Uttale til 1.gongs handsaming av detaljregulering Holmane Næring

Fråsegn til 1.gangs høyring og offentleg ettersyn- Detaljregulering Holmane næring- Fotlandsvåg

Samordna uttale med motsegn - Detaljreguleringsplan for Holmane næringsområde - Fotlandsvåg PlanID 12532013003 -Gnr. 96 bnr. 17 m.fl Osterøy kommune

Samordna uttale med motsegn – Detaljreguleringsplan for Holmane næringsområde – Fotlandsvåg PlanID 12532013003 –Gnr. 96 bnr. 17 m.fl Osterøy kommune

Breidde-plassering

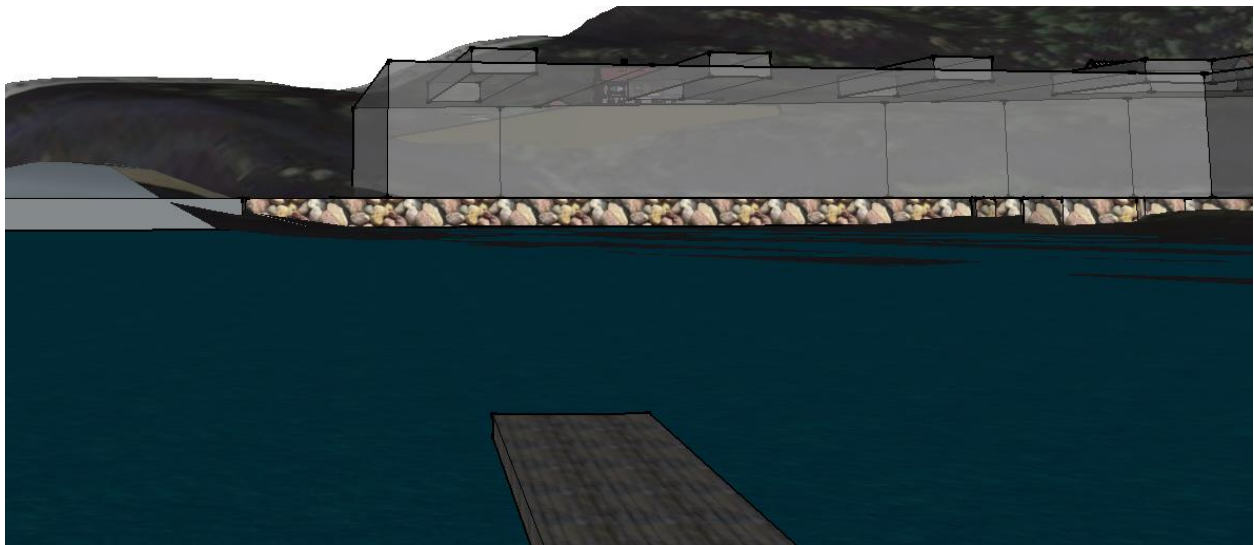
Figur 6 er henta frå saksdokumenta. Utsnittet under viser at ei rett linje frå brygga til venstre side av grunnmuren tangerer mønet på det sørlegaste bygget. Ved å teikne den same linja på illustrasjonsplanet viser det seg at 3D-illustrasjonen har eit avvik på cirka 22 meter i planet! Dette er ein grov feil. «Oster nybygg lagerhall» i BN2 er plassert korrekt, noko som betyr at opninga mellom BN1 og BN2 er cirka 22 meter smalare enn skissert!

Kart over Fotlandsvåg **Næringsområde 2 er Holmane næring** **Næringsområde 1 er Saltverket næring**

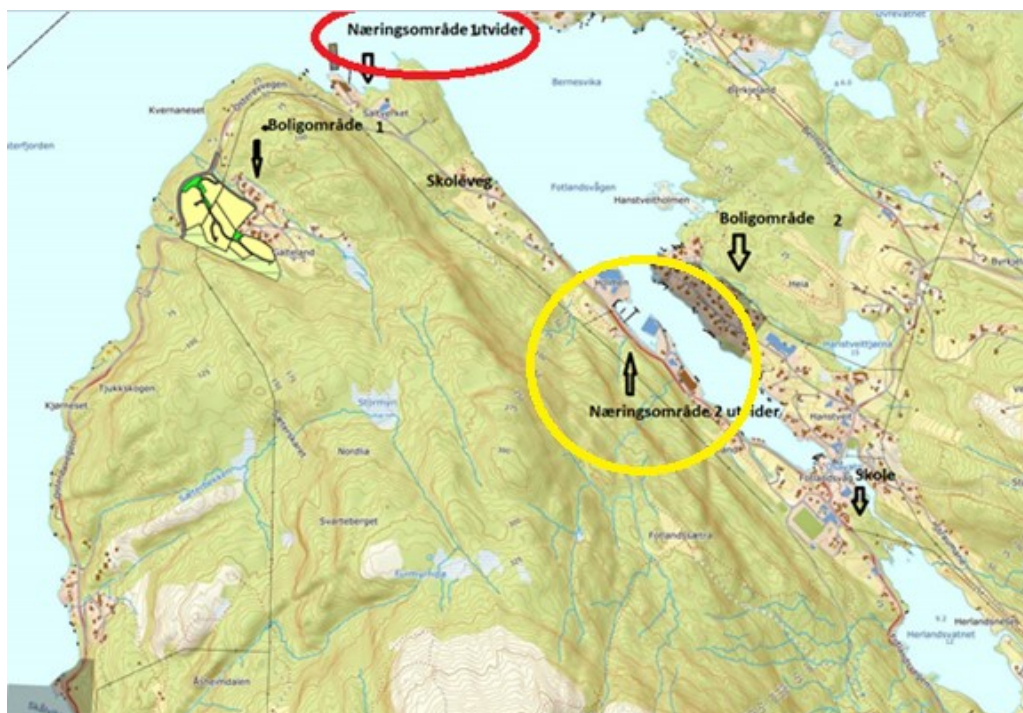
Holmane næringsområde ligg like i nærleiken av Saltverket næringsområde, rett før Fotlandsvåg skole/senter. Det pågår planarbeid på desse områda som vil medføre auke av trafikk både i anleggsperioden og etter at næringsområdet er bygd ut, med auka trafikk av tungtransport og biltransport.
